VÁŠ DOPIS Č. J.: -
ZE DNE: 09.03.2023
NAŠE Č. J.: MMB/0129485/2023
SPIS. ZN.: 4100/OUPR/MMB/0129485/2023

Úprava směrné části Regulačního plánu Cejl - Křenová – ul. Plynárenská

S_{RP} 4/23 **MČ Brno-střed, k. ú. Zábrdovice, parc. č. 885/1, 885/20, 885/23 (část)**
Úprava vymezení hranice „změny intenzity využití ploch“ v urbanistickém obvodu
093 1113
ul. Plynárenská

S_{RP}4/23 MČ Brno-střed, k.ú. Zábrdovice, p.č. 885/1, 885/20, 885/23 (část)
Úprava vymezení hranice „změny intenzity využití ploch“
v urbanistickém obvodu 093 1113
ul. Plynářská

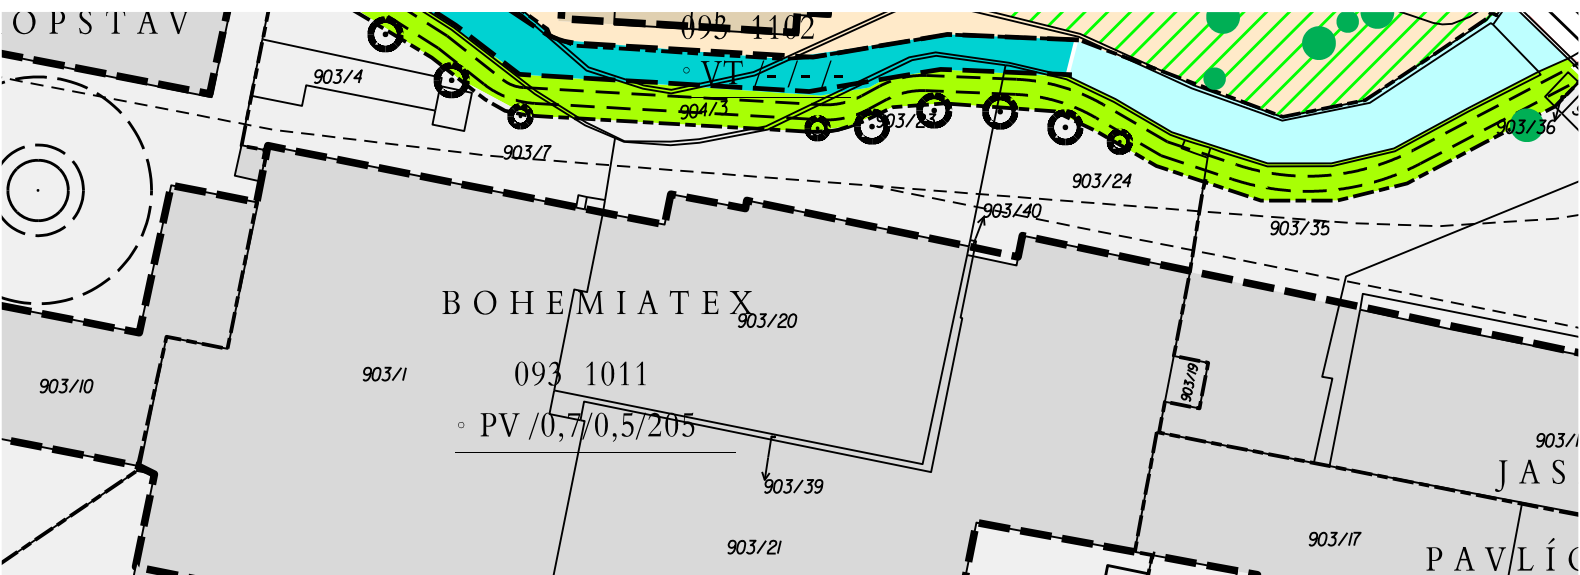
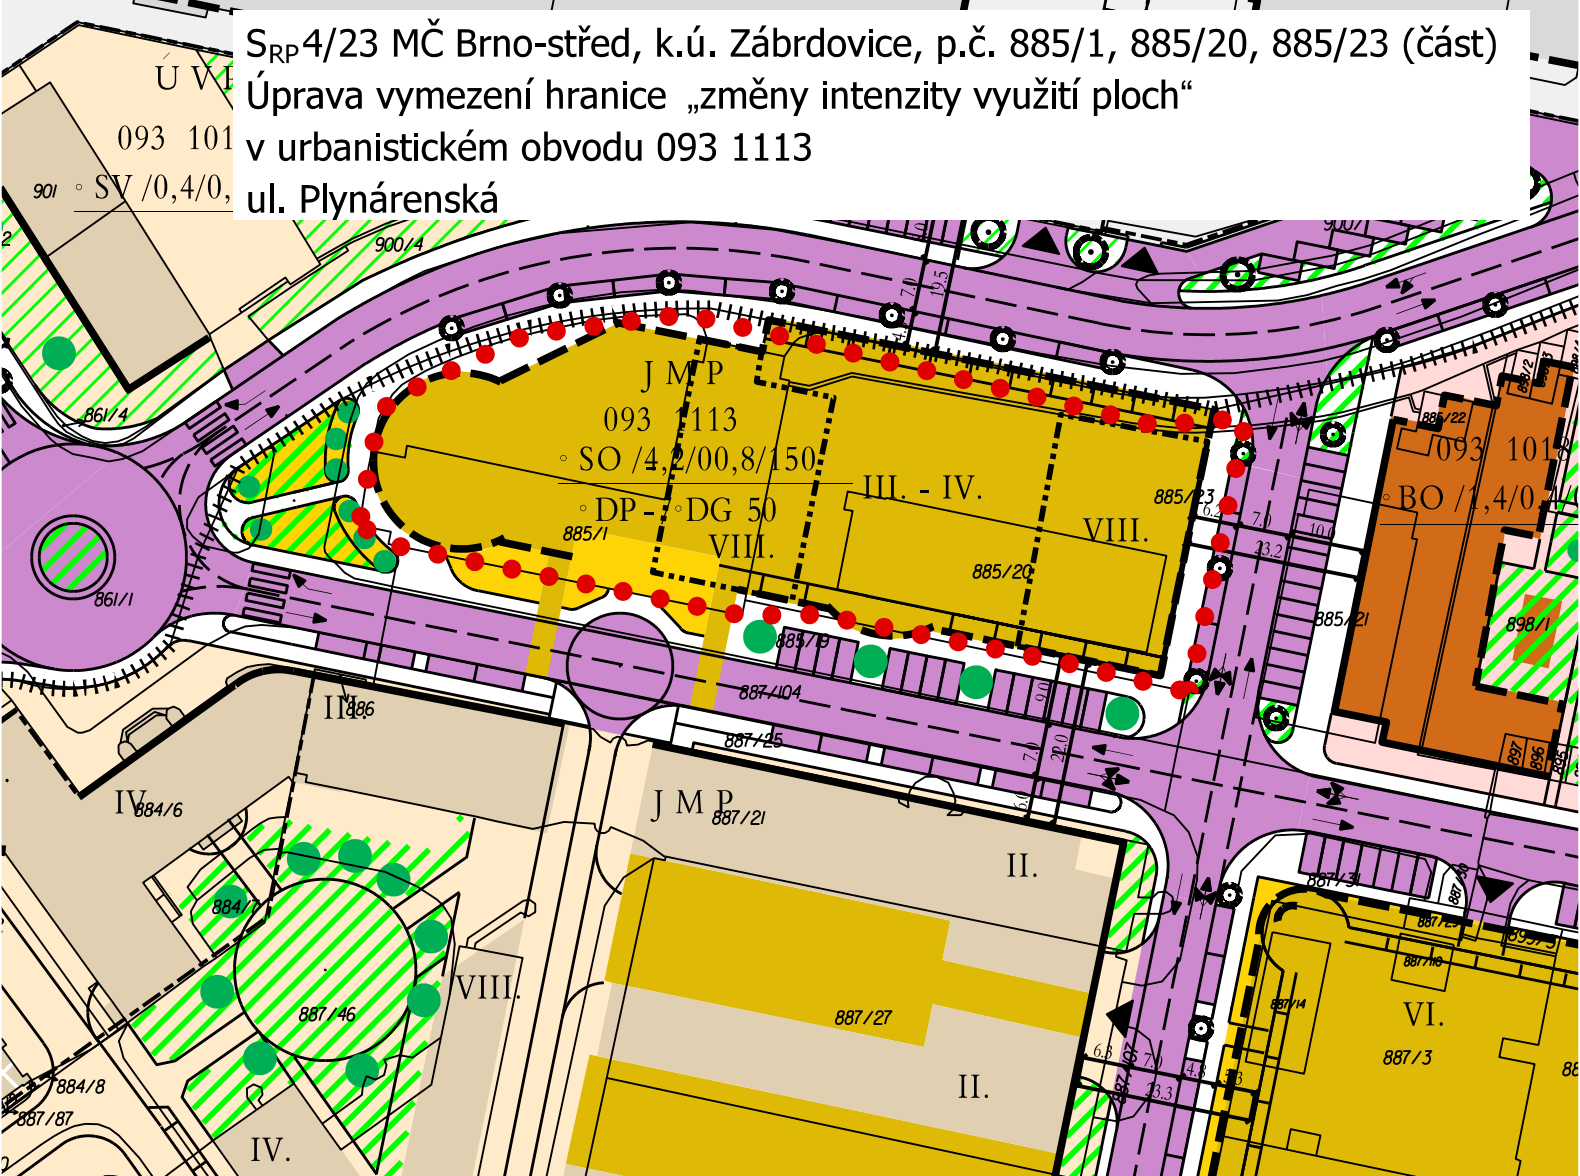
vymezena závazně. Zatímco v RP je jedna lokalita orientována na nároží ke křižovatce ulic Radlas - Plynárenská a druhá je cca v centru funkční plochy, požadovaná úprava počítá s přesunutím nárožní lokality k nově navržené dopravní ose s vedením MHD (Nová Tkalcovská) a s úpravou tvaru a polohy lokality v centru funkční plochy SO.

v rozporu s celkovou koncepcí regulačního plánu ani územního plánu a rozhodl o provedení úpravy směrné části RP Cejl – Křenová v rozsahu, jak je uvedeno výše.
